# PODZEMNÍ VODY VE VODÁRENSKÉ PRAXI

## Standardy vodárenských jímacích objektů a ochrany jímané vody

### Studny, studánky a těžký boj s úřední mocí

ing. Reiter Jan, předseda výboru Občanského spolku pro ochranu výšky hladiny vody studní,  
IČO 066 89 094, jan.reiter@atlas.cz

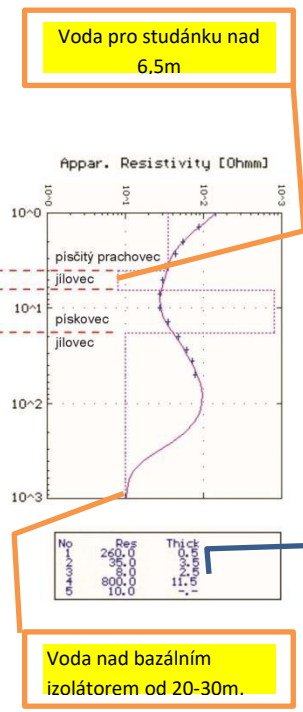
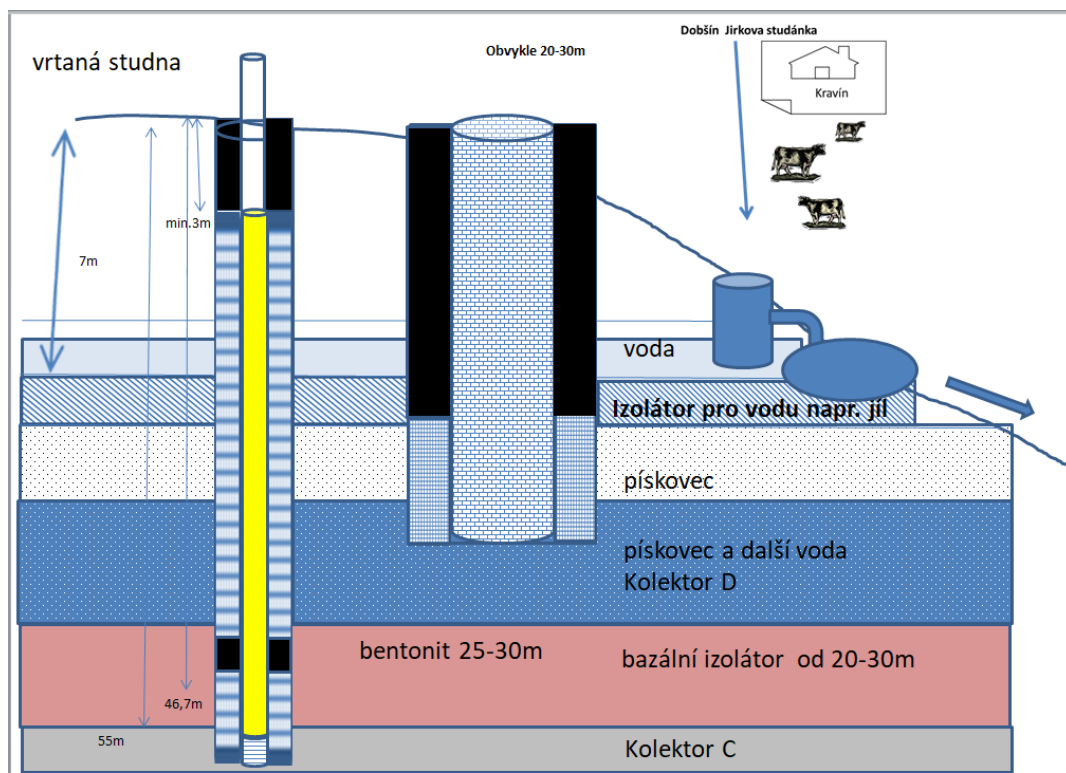
Hydrogeologický profil vrtané studny- kde je hl.v. studánky, kde je hl.v. mé kopané studny m.b. 310 m n.m., obsyp je u 3m, izolátor kolektorů je určen ledabyly a nespecifikuje hloubku utěsnění do bazálního izolátoru resp. toto oddělení dvou kolektorů není přesně popsáno a proto by odtěsnění mělo být prokázáno měřením - funkčně prokazatelným způsobem a obě horní zvodně nad bazálním izolátorem by měly být absolutně utěsněny po celé své délce.

Žlutá je plná zárubnice, nahoře je ocelová pažnice plná, asi v bazálním izolátoru je těsnění bentonitem v hloubce 25-30m

Kopaná studna za 3 roky ztratila 1m z výšky hladiny.

Neodbornost/ nedbalost/ nepostižitelnost zpracovatele této dokumentace je vidět ve vlastním popisu geologického profilu vrtu, kde se uvádí, že od 4m p.t. až na samé dno 72m p.t. s krátkým irrelevantním přerušením v „pískovci“ bentonitem 25-30m, je proveden obsyp kačirkem. Tedy vlastní udání na dvojnásobný hydraulický zkrat. **Jenom neodborník to nepozná.** Stejně tak je podezřelá ustálená hladina, která je vyšší než naražená, přestože v jednom posudku se očekávaly v místě dvě zvodně a C kolektor s volnou hladinou. O Jirkově studánce se nikdo nikde nezmiňoval

Což potvrzuje pro nové dvě vrtané studny, že se dostaly pod strop kolektoru C a tudíž bylo na místě požadovat funkčně prokazatelnou zkoušku zaizolování kolektoru D včetně izolátoru pro Jirkovu studánku, tedy v celé své délce až do bazálního kolektoru s přesahem min 1m.
